Bericht zum Bebauungsplan Geissweid, Plan Nr. 7090

Stadtplanung Zug, 28. Februar 2012

0 Kantonale Vorprüfung und Einwendungen während der 1. Auflage

Abbildung 3: Vergleich Bebauungsmöglichkeiten rechtskräftiger und angepasster Bebauungsplan

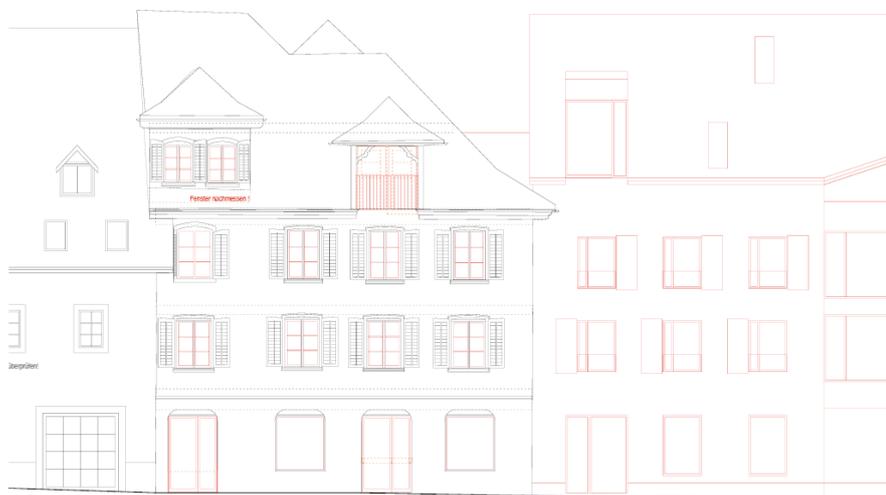
Im Vorprüfungsbericht wurde ein Vorbehalt angebracht, dass mit einem dreigeschossigen Bau mit separatem Eingang und einer Firsthöhe unter der Höhe benachbarten Hauses die Anforderungen des Altstadtreglements erfüllt werden.

In Zusammenarbeit mit der kantonalen Denkmalpflege wurde das Projekt überarbeitet und diesen Anforderungen angepasst. Insbesondere wurde dabei entgegen der früheren Absicht das Walmdach des bestehenden Hauses beibehalten. Die horizontale Ausdehnung des neuen Baubereichs bleibt unverändert gegenüber der Vorprüfung: Der Baubereich Bauten 3 Geschossig wird im Süden des Bebauungsplangebiets vom historischen Kernbau an der St. Antonsgasse 5 bis an die südliche Grenze der Parzelle 1056 gezogen. Die Erweiterung des Baubereichs an die südliche Parzellengrenze des Grundstücks 1056 beträgt knapp 5 Meter.

Aufgrund der oben dargelegten Gründe wird der Baubereich Bauten 3 Geschossig vom historischen Kernbau bis an die südliche Grenze der Parzelle 1056 gezogen. Die Firstlinie wird analog dem bestehenden Bebauungsplan weitergezogen. Die maximale Firsthöhe wird auf bei 436.80 m.ü.M., 0.5m unter der Firsthöhe des Nachbarhauses, festgelegt.
